Förderkreis »Rettet die Elbe« eV

Betr.: Fahrrinnenanpassung von Unter-und Außenelbe für 14,5 m tiefgehende Containerschiffe

Stellungnahme zu: Ergänzende Kohärenzmaßnahme "Tideanschluss Billwerder Insel"

Abbildung 1: Die Elbe 1813 nach F.A. von Lawrence, Ausschnitt aus der Karte des Landesamts Geoinformation und Vermessung

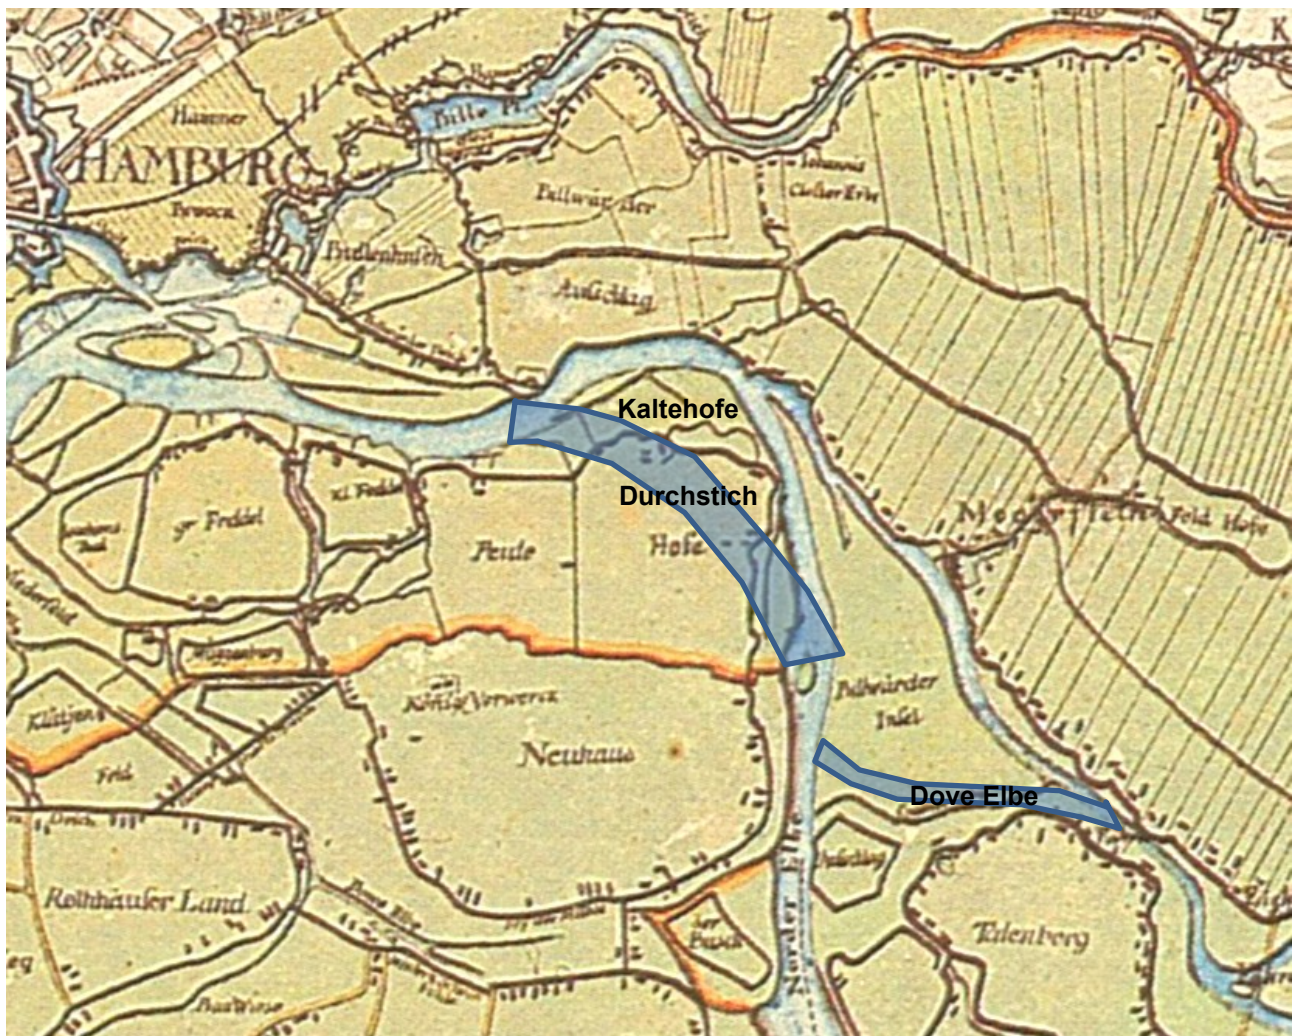
Bis zur zweiten Hälfte des 19. Jahrhunderts war die Billwerder Bucht ein Abschnitt des Hauptstroms Norderelbe. Um die Binnenschifffahrt zu erleichtern, wurde die enge Schleife durch einen Durchstich zwischen Peute und Hofe ersetzt. Die dabei geschaffene Insel Kaltehofe wurde mit einem Damm (heute Hauptdeich) mit dem südlichen Vorland "Billwärder Insel" verbunden. Später wurde noch die Mündung der Dove Elbe von Moorfleet an die Tatenberger Spitze verlegt. Die Billwerder Bucht wurde als langgezogener Wassersack zurückgelassen.

In einer Karte aus ca. 1885 ist die Billwerder Insel als nasses Grünland signiert, mit einem direkten Übergang zum subaquatischen Bereich der Billwerder Bucht. Dies war potentiell ein guter Standort für den SWF.

Abbildung 2: Auszug aus dem IBP

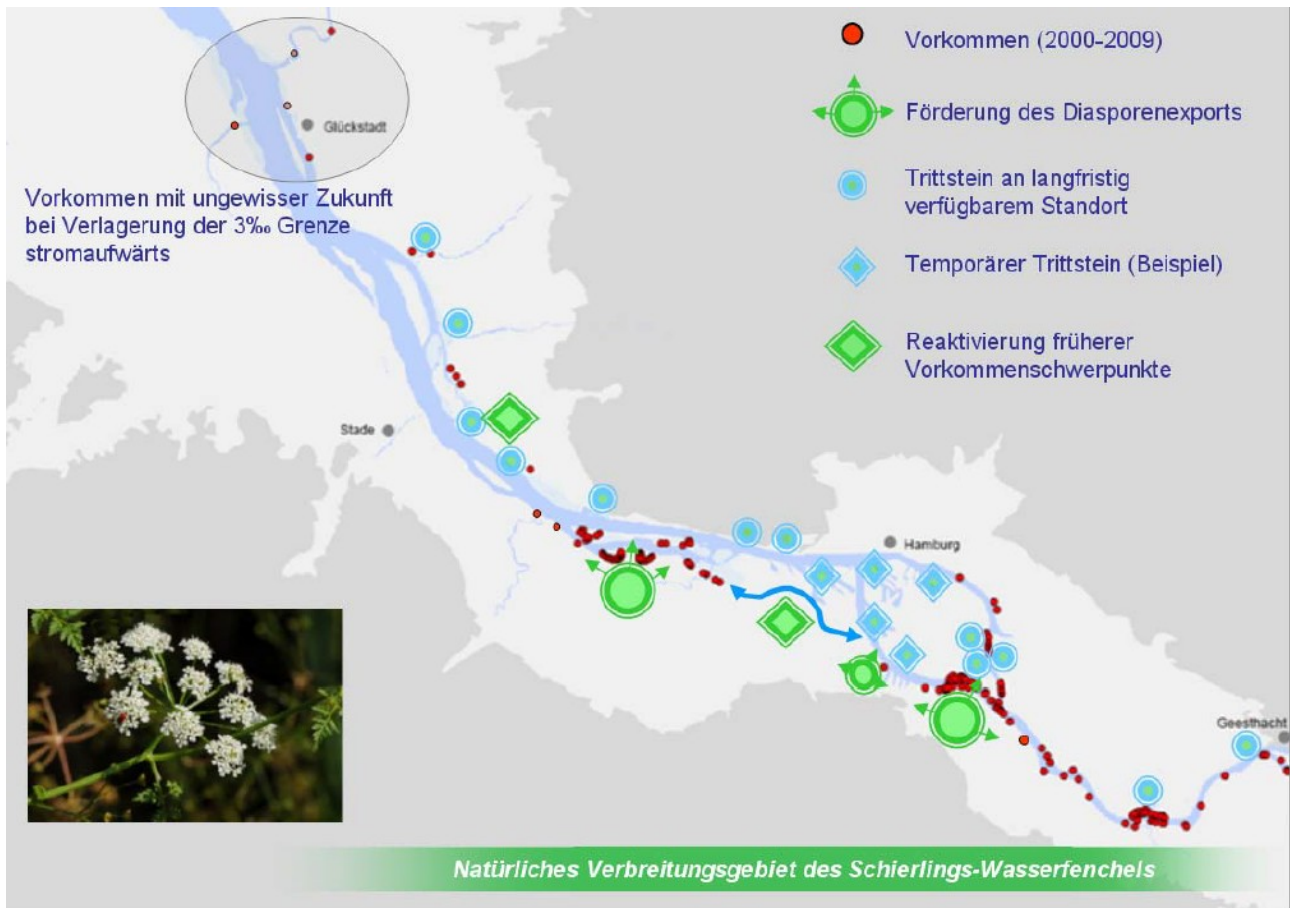
In der vorgeschlagenen Maßnahme wird nicht beschrieben, wie sie zum Standortmanagement des IBP passt, noch welche Funktion sie erfüllen soll. Als Reaktivierung eines früheren Standorts (Billwerder Insel) kann sie nicht gelten, s.o.. Als Trittstein, gar zur Förderung des Diasporenxports, ist sie wegen ihrer mangelhaften Verbindung zum Strom (hier Norderelbe) nicht geeignet. Unbeschrieben ist auch, ob es ein dauerhafter Standort wird, weil er morphologisch stabil bleibt, oder ob er z.B. verlandet und immer wieder unterhalten werden muss. Beim Projekt Kreetsand wurde wegen der Verlandung eine Ausbaggerung ca. alle fünf Jahre planfestgestellt.

Die Funktion der Maßnahme ist als "Botanischer Garten" zu verstehen, in dem die Spezies SWF bewahrt wird für eine Zukunft, in der man ihr wieder einen ausreichenden natürlichen Lebensraum bieten kann. Ein botanischer (oder zoologischer) Garten ist die ultima ratio des Artenschutzes. Der Standort ist beliebig, siehe die Pandabären in Zoos rund um den Globus. Dass den TdV nur noch dieser Ausweg einfällt beweist, dass keine Eingriffe in den Lebensraum Tideelbe mehr statthaft sind, da die TdV keinen Ausgleichsraum mehr finden bzw. bereit sind, von ihnen genutztes Hafengebiet der Natur zu opfern.
